Lidzbark Warmiński, dnia 01.03.2021 r.

Dotyczy: Postępowania o udzielenie zamówienia publicznego prowadzonego w trybie przetargu nieograniczonego pn.: **Realizacja projektu: „Budowa pawilonu zdrowia wraz z pozostałą infrastrukturą uzdrowiskową w Lidzbarku Warmińskim”**, Znak sprawy: GKI.271.1.2021, ID: 423222.

DETAL POŁĄCZENIA TARASU DREWNIANEGO I SZKLANEGO

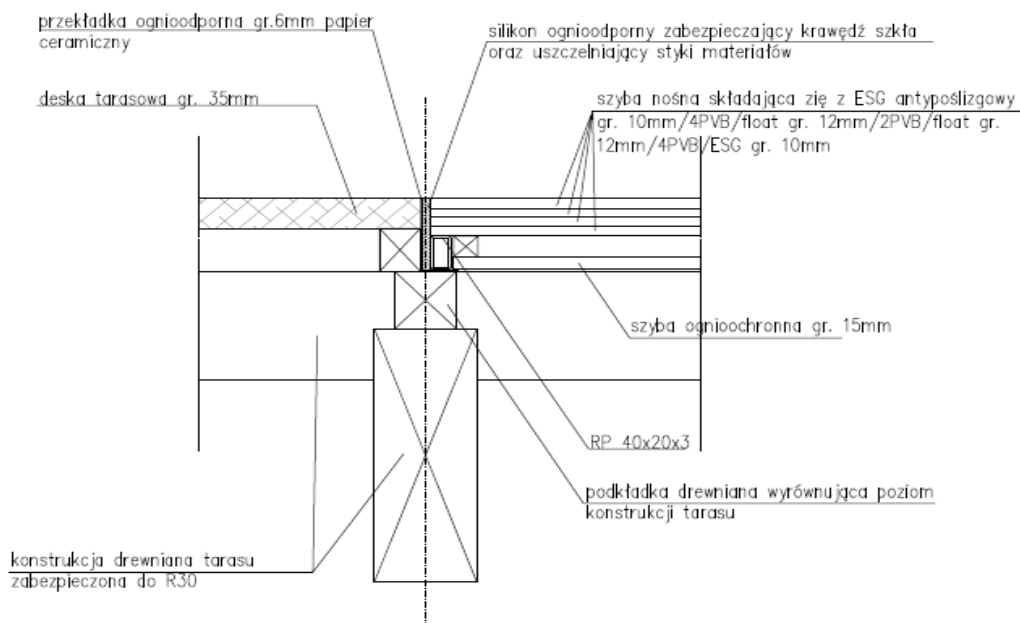
1. Przedmiar, w którym ujęta by była kanalizacja zewnętrzna. W przedmiarze o nazwie „kanalizacja sanitarna zewnętrzna” znajdują się elementy kanalizacji sanitarnej wewnętrznej.
2. Przedstawienie rysunku na konstrukcje tarasu drewniano-szklanego.
3. Zamieszczenie zdjęć poglądowych/rysunków/wizualizacji elementów małej architektury tj.: leżaków stałych i składanych, info-kiosku.”

Ad. 2. Rysunek detalu połączenia tarasu drewnianego i szklanego:
